ПАСПОРТ ДОСТУПНОСТИ
объекта социальной инфраструктуры
№ 1

1.1. Наименование (вид) объекта Общество с ограниченной ответственностью «Тамбовская гостинично-туристическая корпорация «Спорт» ДОЛ «Солнечный»

**АКТ ОБСЛЕДОВАНИЯ
объекта социальной инфраструктуры
К ПАСПОРТУ ДОСТУПНОСТИ ОСИ
№ 1**

1.3. Лестница (наружная)
Фото № 10

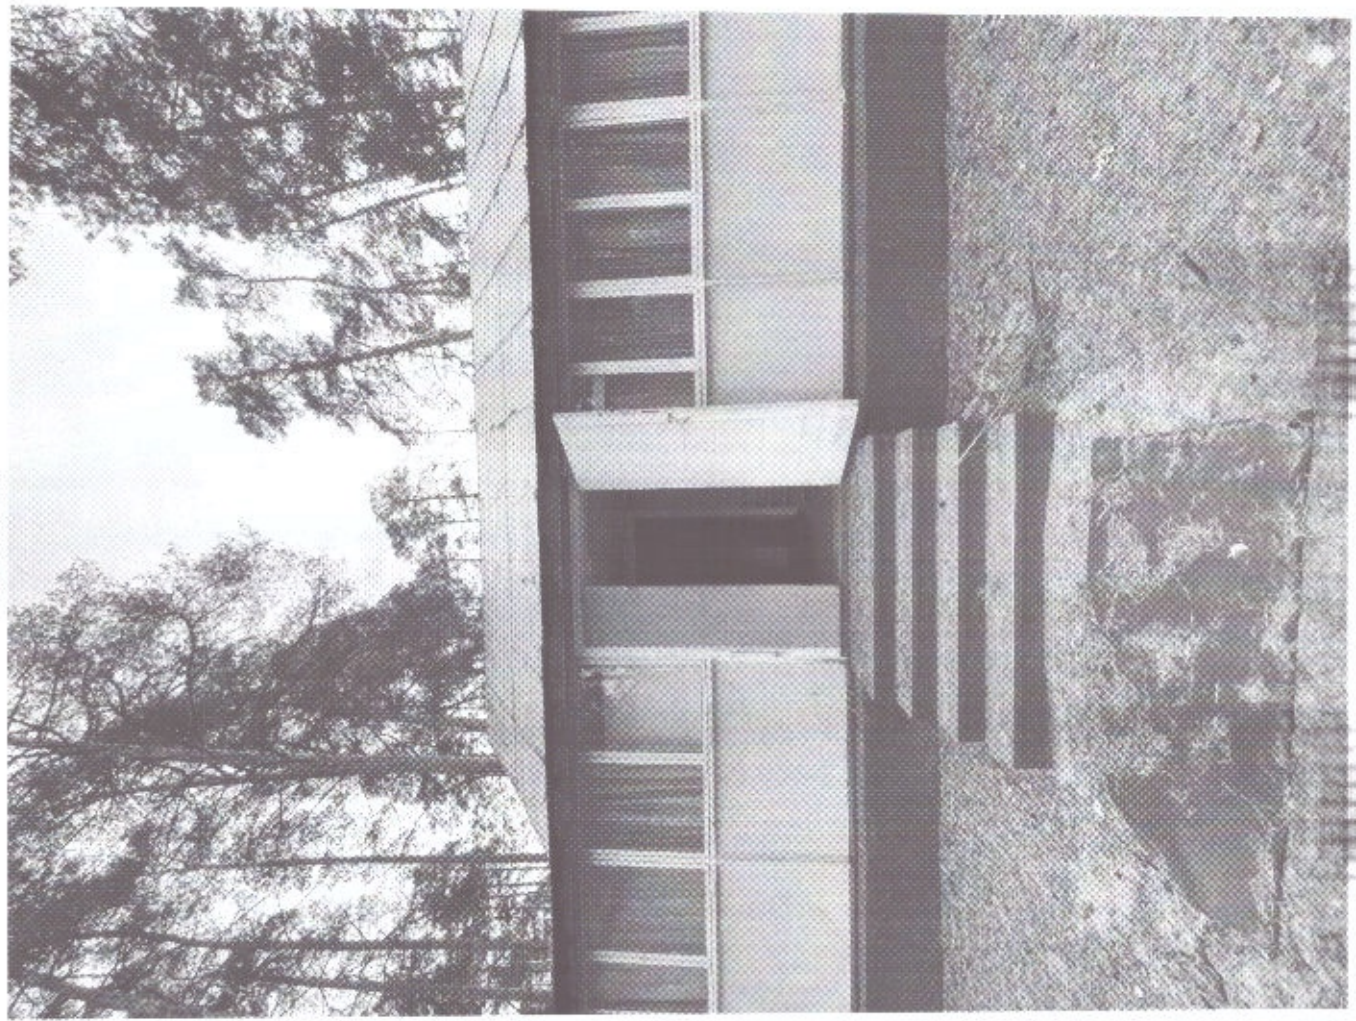
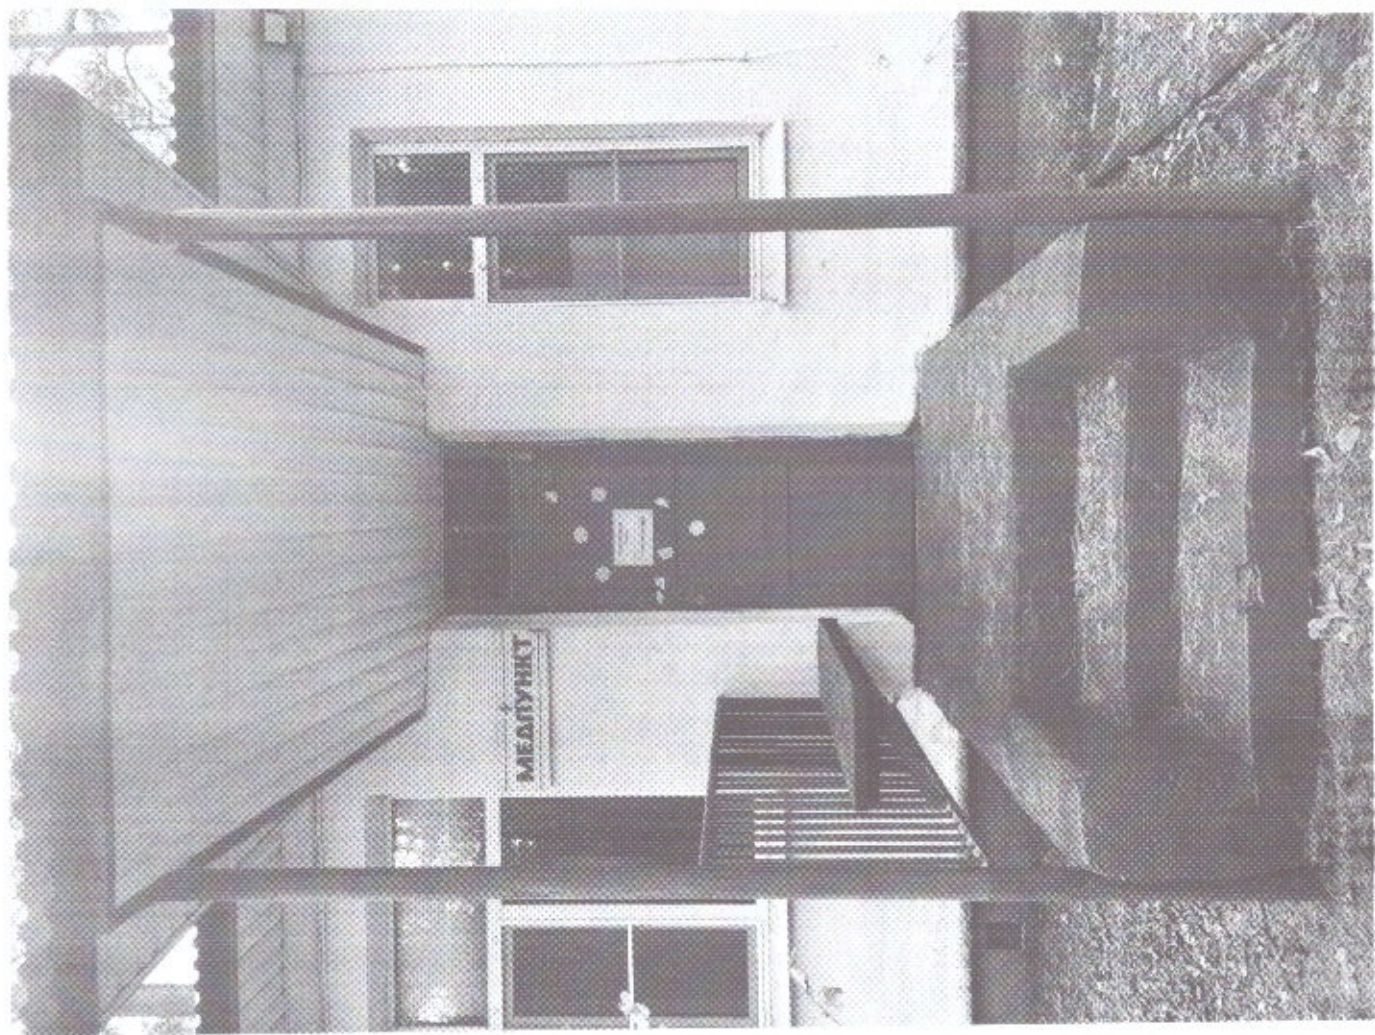
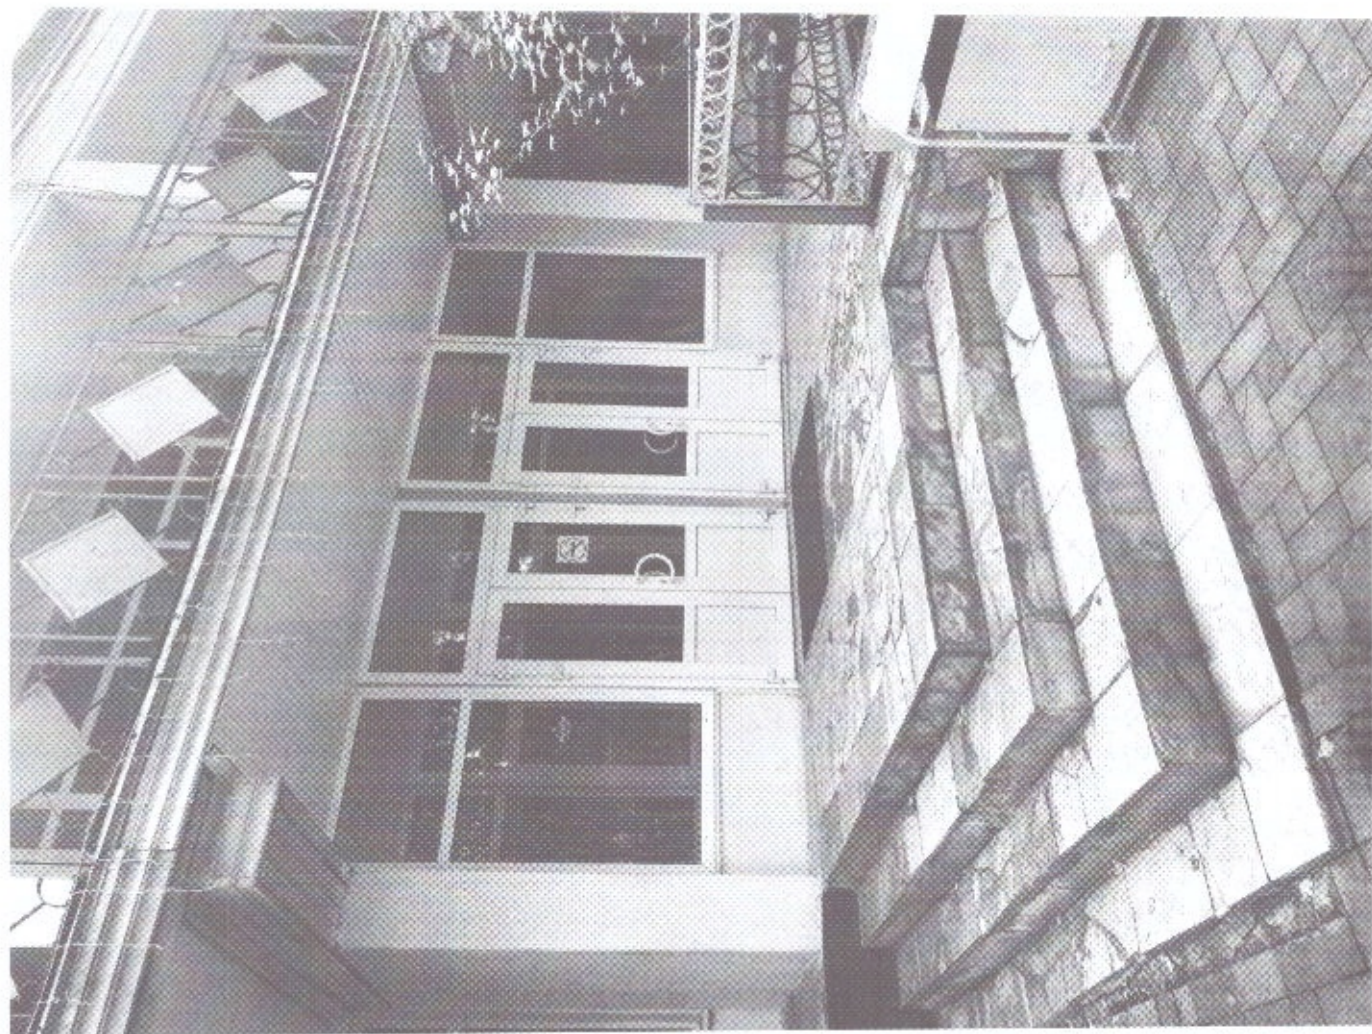
1.3	Лестница (наружная)	есть	-	10, 11, 12	Имеются. Лестница и крыльце не обустроены противоскользящим покрытием	О.С	Необходимы работы по адаптации объектов.	- Обустроить лестницу и крыльцо противоскользящим покрытием

2. Входа (входов) в здание
2.1. Лестница (наружная)
Фото №10

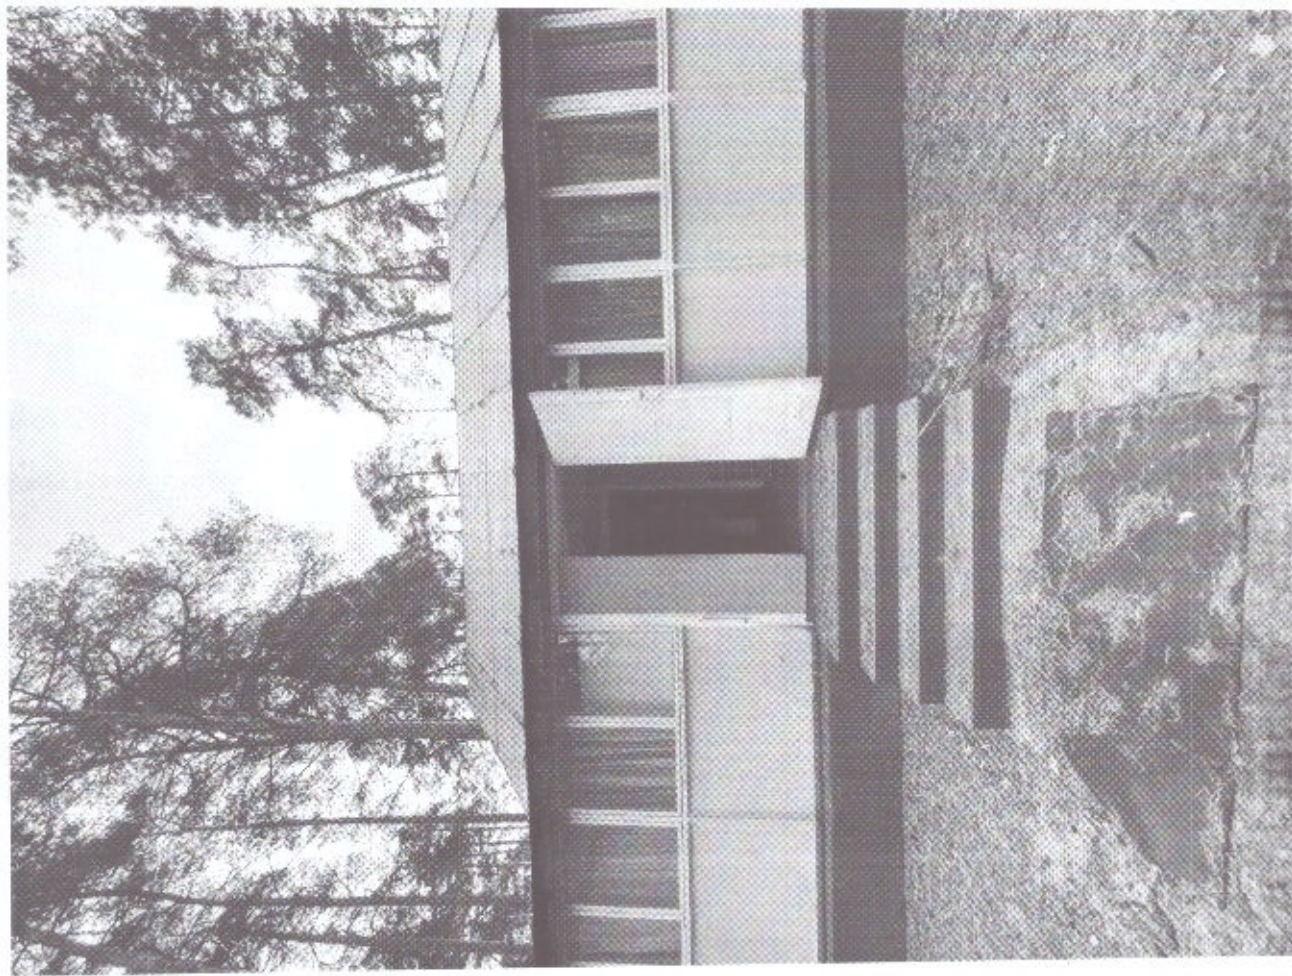
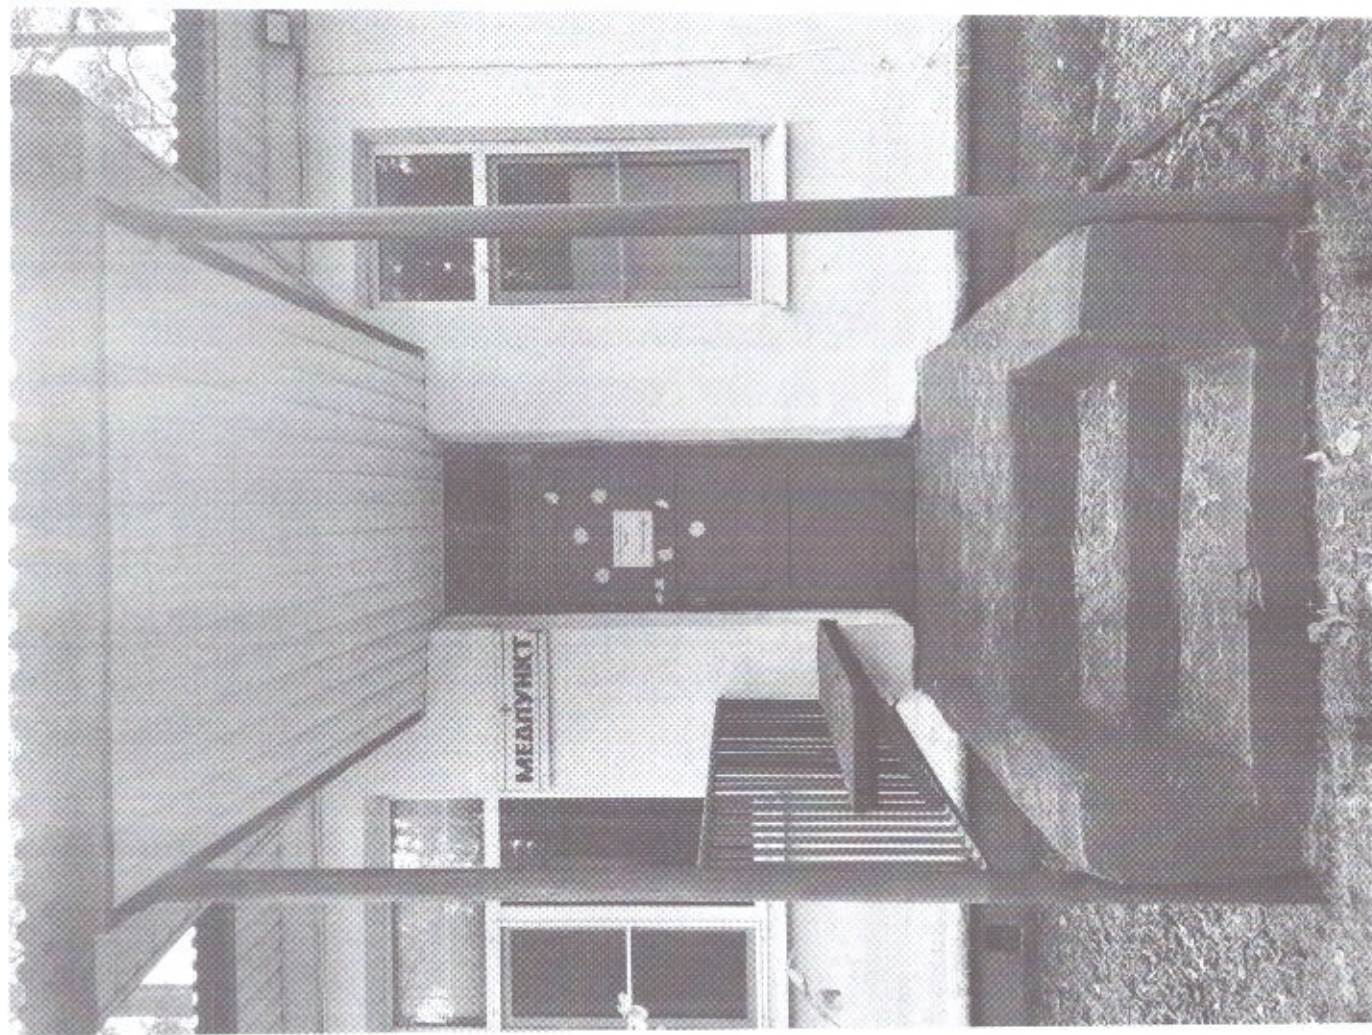
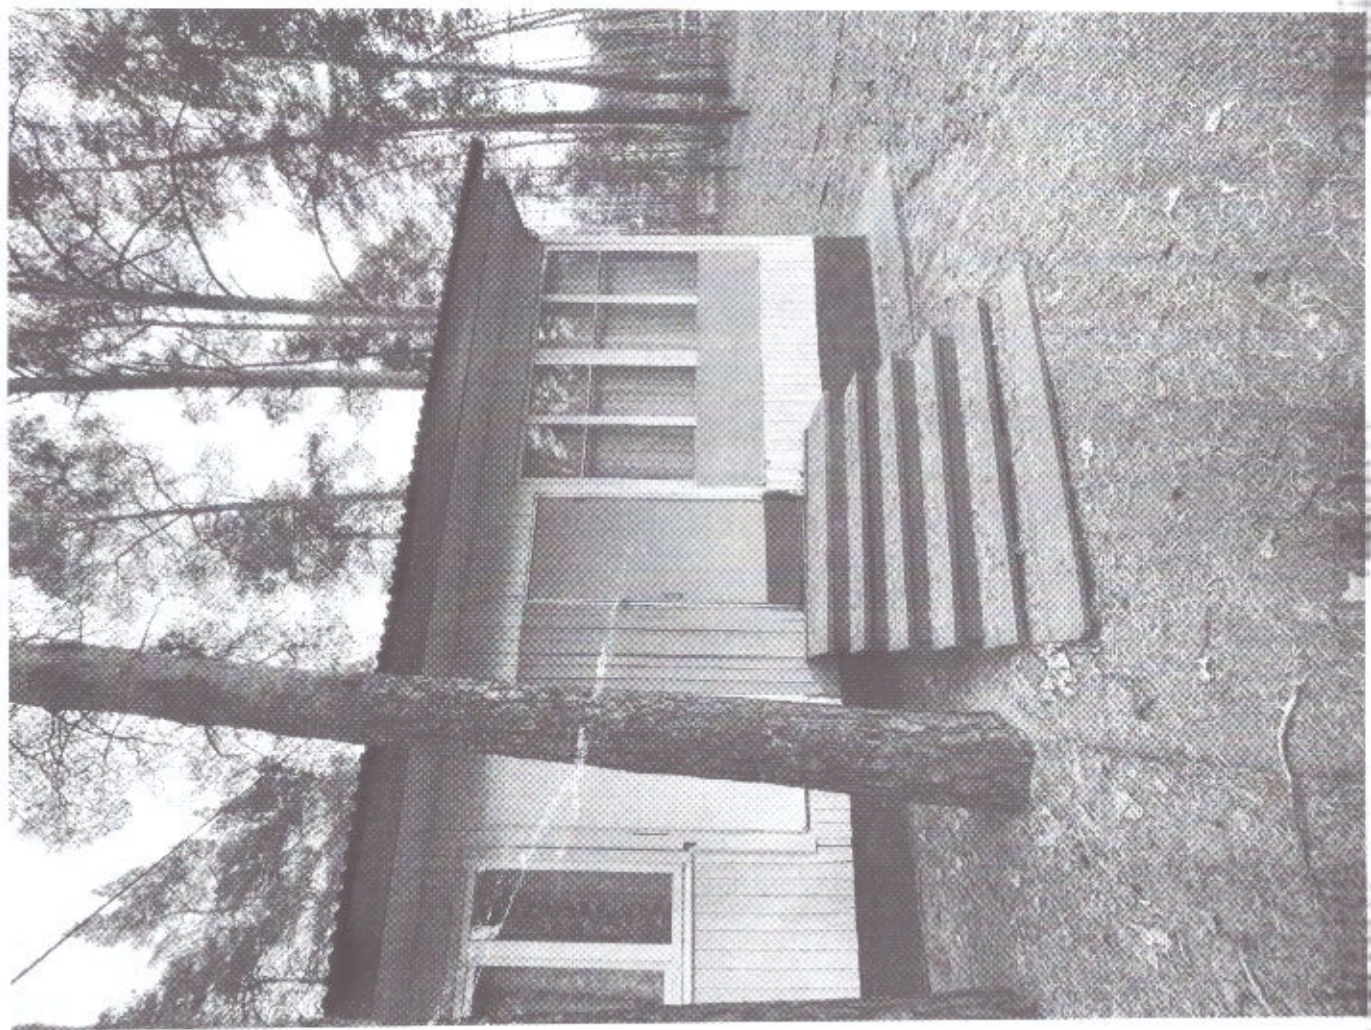
2.1	Лестница (наружная)	есть	-	10, 11, 12	Имеются. Отсутствует рельефно- контрастная маркировка ступеней.	О.С	Необходимы работы по адаптации объектов.	- установить рельефно- контрастную маркировку ступеней

2.4. Дверь (входная)
Фото №15

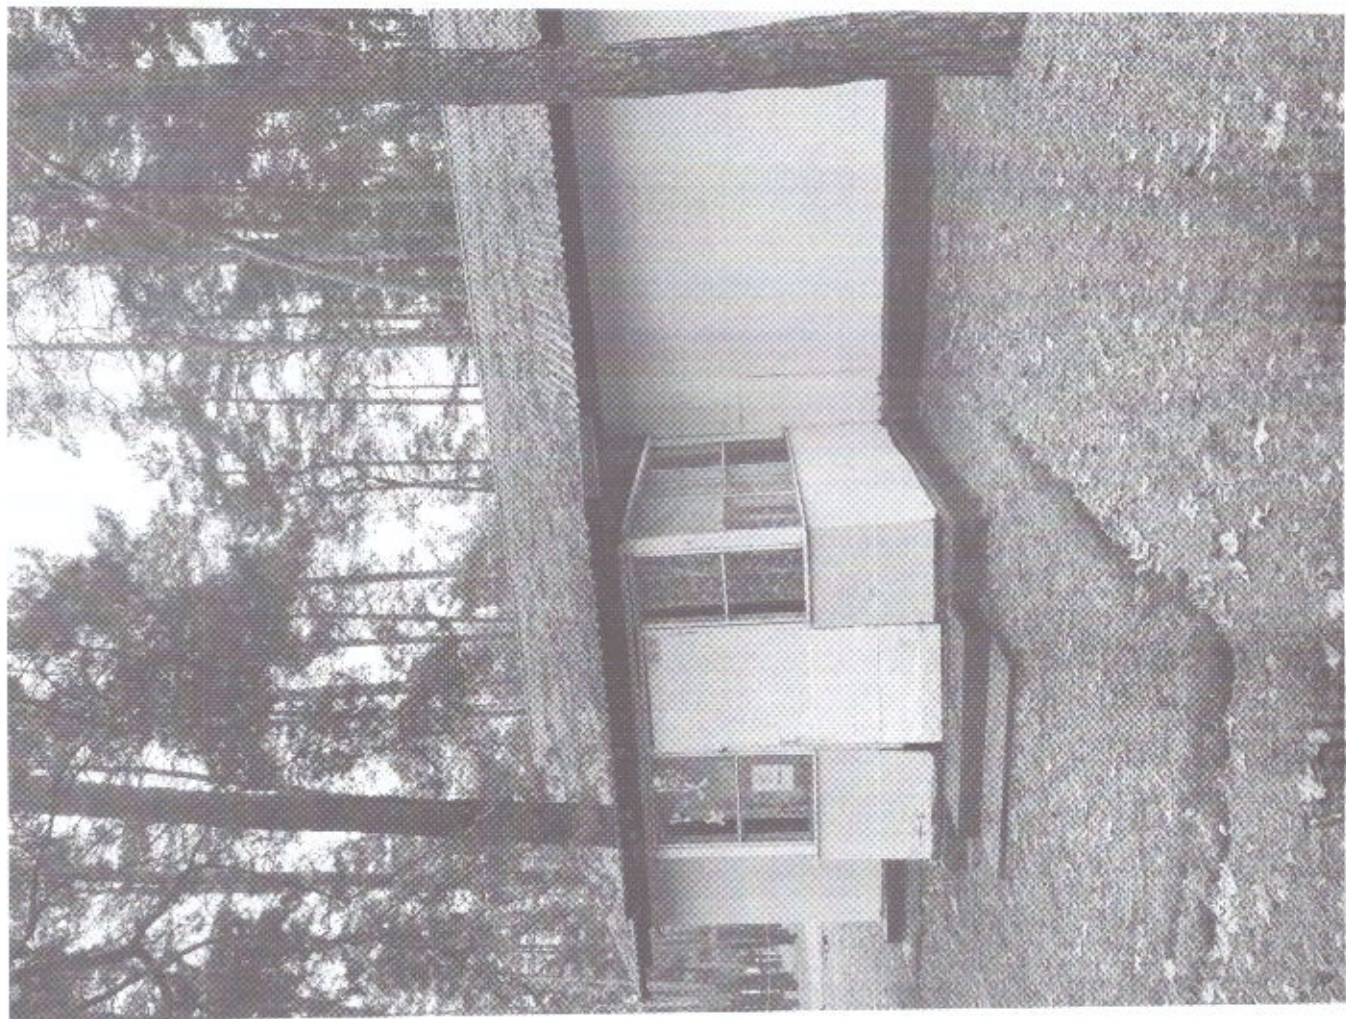
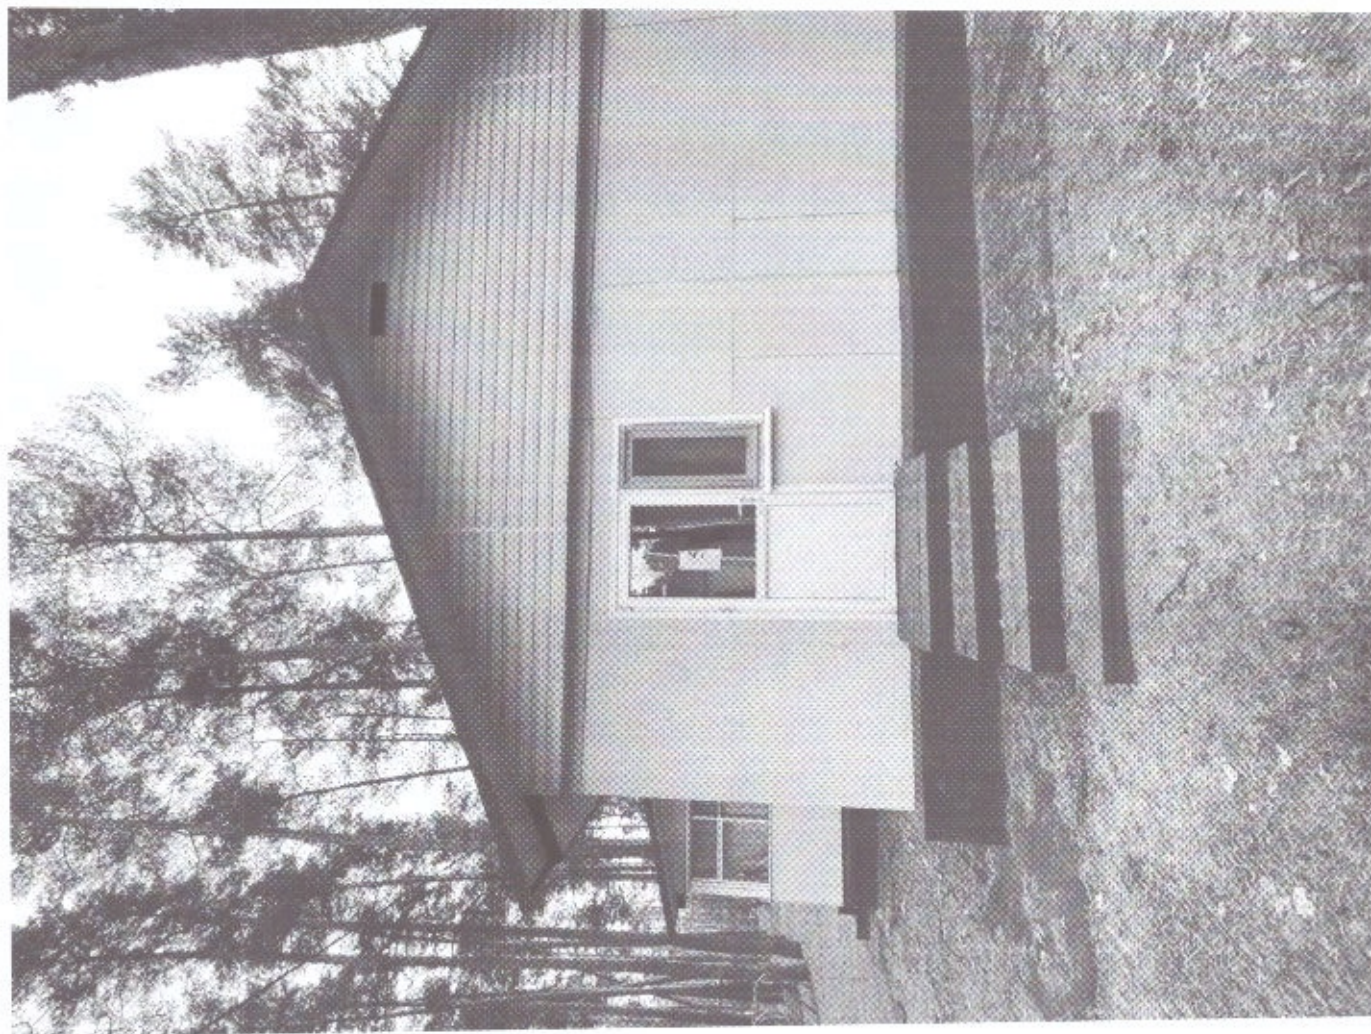
2.4	Дверь (входная)	есть	-	15, 16, 17	Имеются. Входные двери не обеспечены символами, указывающими на их доступность (недоступность) для инвалидов.	К.О.С	Необходимы работы по адаптации объектов.	- обеспечить входные двери символом, указывающим на их доступность (недоступность) для инвалидов
